馬港水環境改善整體計畫

工作計畫書(修正 1 版)

申請機關：連江縣政府

中華民國 112 年 7 月

生態檢核前規劃圖

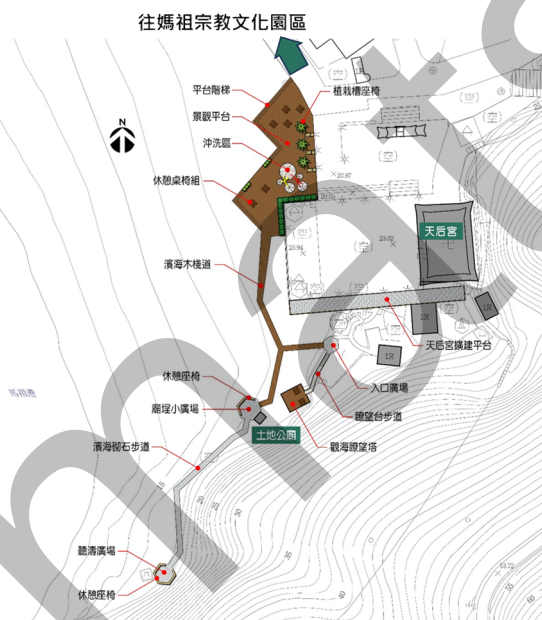
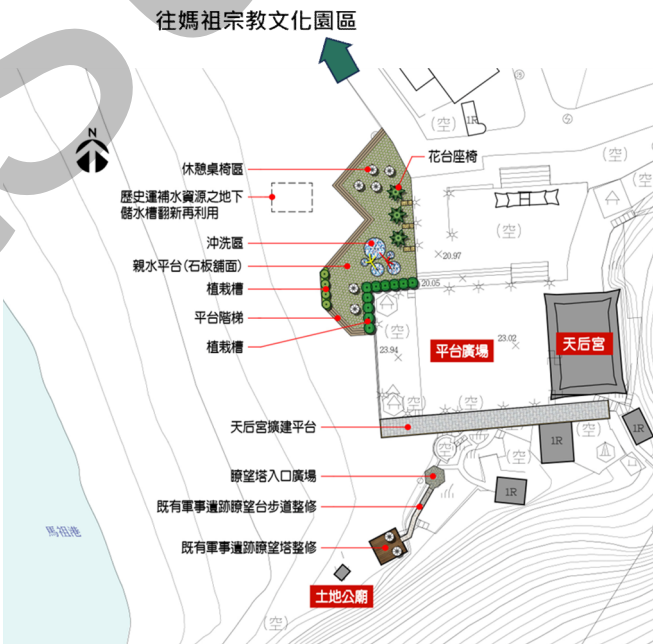
勘查日期	112年6月5日	填表日期	112年6月5日
紀錄人員		勘查地點	馬港沙灘
人員	單位/職稱	參與勘查事項	
		工程概要說明	
		生態評估及調查統整	
		生態評估、紀錄	
現場勘查意見		處理情形回覆	
提出人員(單位/職稱):		回覆人員(單位/職稱):	
1.北側的礁岩潮間帶及步道旁的樹林、灌叢為生物資源較豐富的位置，應避免干擾。。		1.施工範圍將以靠近天后宮下方區域之人工干擾區為主，步道僅延伸至山坡地樹林前，迴避樹林灌叢。	
2.施工緊鄰海岸沙灘，應縮短工水域邊的施工時間，並減少機具的過度開挖，以減少對生物環境過度影響。		2.本區現況平時仍有船隻使用，將盡量利用白天施工，並以靠近天后宮側為主要範圍。	
3.植栽工程選擇原生種植栽施作。		3.後續設計將以選擇原生種為主。
